notitie Aanvullende vragen geluid

project Overslag Terminal Bergambacht B.V.

3 Geluidsbelasting woningen Lekdijk Oost 28-36

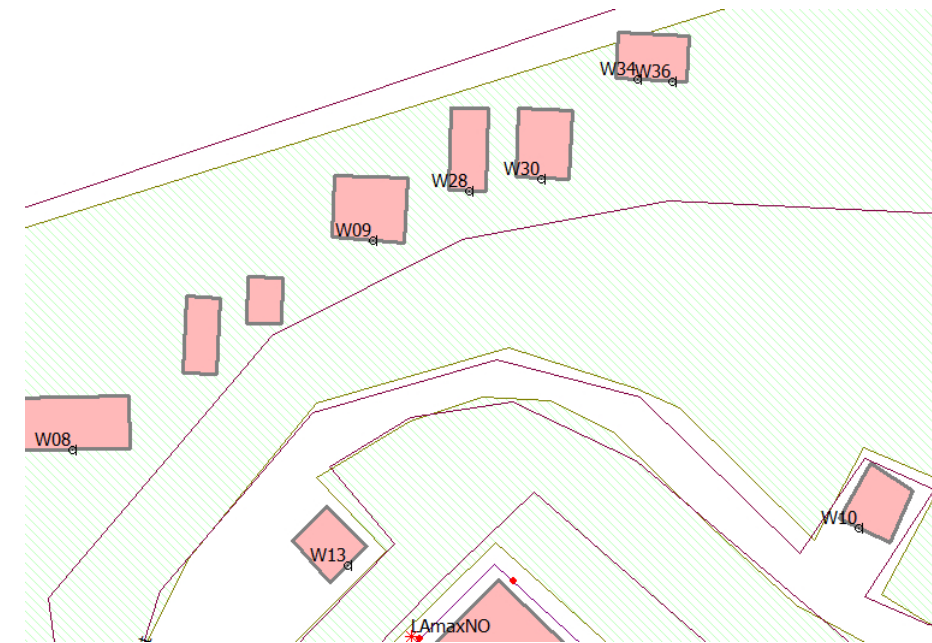
In het rapport van 12 september 2006 zijn geen berekeningen uitgevoerd voor de woningen Lekdijk-Oost 28-36 omdat deze op grotere afstand zijn gelegen dan de woningen Lekdijk-Oost 26 en Lekdijk-Oost 40. Desondanks is gevraagd om een aanvullende berekening. Tabel 1 en 2 geven de berekeningsresultaten voor de gemiddelde en piekgeluidsniveaus. De resultaten zijn vergelijkbaar met de resultaten voor het rekenpunt W09 uit het akoestisch rapport. Er wordt voldaan aan de gebruikelijke grenswaarden.

Figuur 1 Geluidbron (Signal1) achteruitrijsignalering op voertrein.

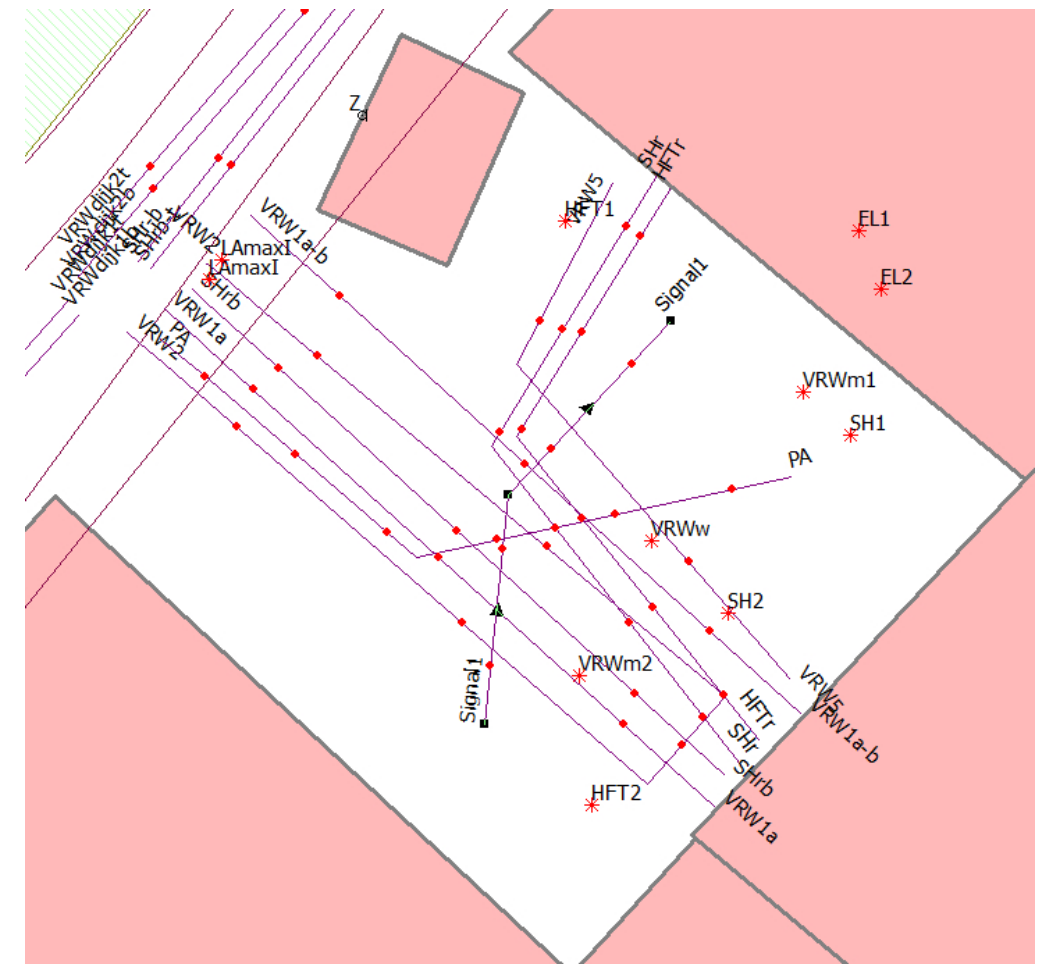
Bij de zienswijzen is genoemd dat in het akoestisch onderzoek geen aandacht is besteed aan het eventuele piepgeluid van achteruitrijsignalering op machines en/of vrachtwagens. Over deze vraag is overlegd met OTB omdat tijdens het inventarisatiebezoek aan OTB door ARDEA voor het opstellen van het akoestische onderzoek geen bewegingen met achteruitrijsignalering zijn geconstateerd.

Vrachtverkeer Voor gebruik van achteruitrijsignalering bestaat geen wettelijke verplichting. In principe wordt het aan een chauffeur overgelaten te beoordelen of signalering nodig is. OTB heeft aangegeven dat gebruik van signalering in voorkomende gevallen nodig is, maar dat de risico's 's morgens voor 07.00 uur en 's avonds na 19.00 uur zodanig beperkt zijn zij met haar eigen chauffeurs en vaste transporteurs zal afspreken om op het voorterrein geen achteruitrijsignalering te gebruiken.

In de dagperiode is het echter drukker en kunnen ook derde transporteurs komen. Voor deze situatie is daarom aan het geluidmodel een extra rijlijn vanwege de achteruitrijsignalering toegevoegd. Voor het bronvermogen wordt dan uitgegaan van 108 dB(A). Uit de berekeningen blijkt dan dat het immissieniveau ter plaatse van de nog nieuw te bouwen woning Van den Bergplein in de dagperiode uitkomt op $L_i = 56.5$ dB(A). Gezien het omgevingsgeluid mag verwacht worden dat het geluid dan als een pieptoon hoorbaar is. Conform de Handleiding Meten en Reken Industrielawaai 1999 zou dan voor dit geluid rekening moet worden gehouden met een tonaliteitstoetslag van 5 dB voor de duur van het optreden van het geluid en moet onderscheid worden gemaakt in twee bedrijfstoestanden (met en zonder signalering).

Uit de berekening blijkt dat het totale beoordelingsniveau uitkomt op 37.9 dB(A). Deze waarde is significant lager dan de streefwaarde van 45 dB(A) voor de dagperiode. Aangezien dit punt maatgevend is voor de beoordeling van de achteruitrijsignalering kan geconcludeerd worden dat ook bij de andere woningen het verschil niet meer dan 1 dB(A) bedraagt en dat dus voldaan zal worden aan de streefwaarde voor de dagperiode.

Figuur 2 Geluidbronnen dieselgenerator schip SW1 en SW2 met vermogen 85 dB(A) en bronhoogte 3 m boven wateroppervlak.

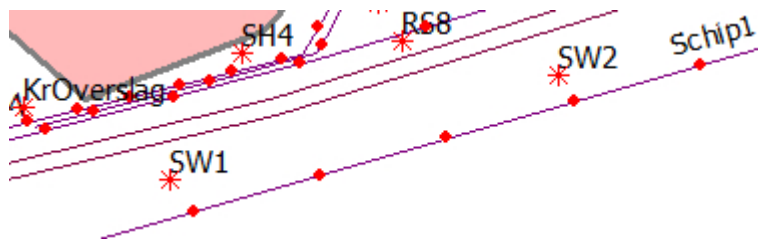
In het akoestisch rapport is in paragraaf 3.2 aangegeven dat voor schepen tijdens het laden/lossen walstroom beschikbaar is. OTB heeft navraag gedaan bij een aantal schippers en het blijkt dat er geen directe behoefte bestaat aan deze voorziening omdat de ligduur kort is en schepen dan gebruik kunnen maken van de eigen accu's.

OTB heeft ARDEA verzocht om een geluidsberekening te maken voor de incidentele situatie dat een schip toch gebruik moet maken van een eigen dieselgenerator. In het rekenmodel zijn daarvoor twee extra geluidsbronnen opgenomen met een geluidsvermogen van 85 dB(A) (waarde conform onderzoek overnachtingshaven) en een totale bedrijfsduur van 4 uur in de dag, 1 uur in de avond en 1 uur in de nachtperiode.

Tabel 4 geeft de berekeningsresultaten voor de dichtst bijgelegen woningen. Uit de berekeningsresultaten blijkt dat de deelbijdrage zeer laag is. Vanuit akoestisch oogpunt is er daarmee geen noodzaak om een vaste walstroomvoorziening te realiseren.
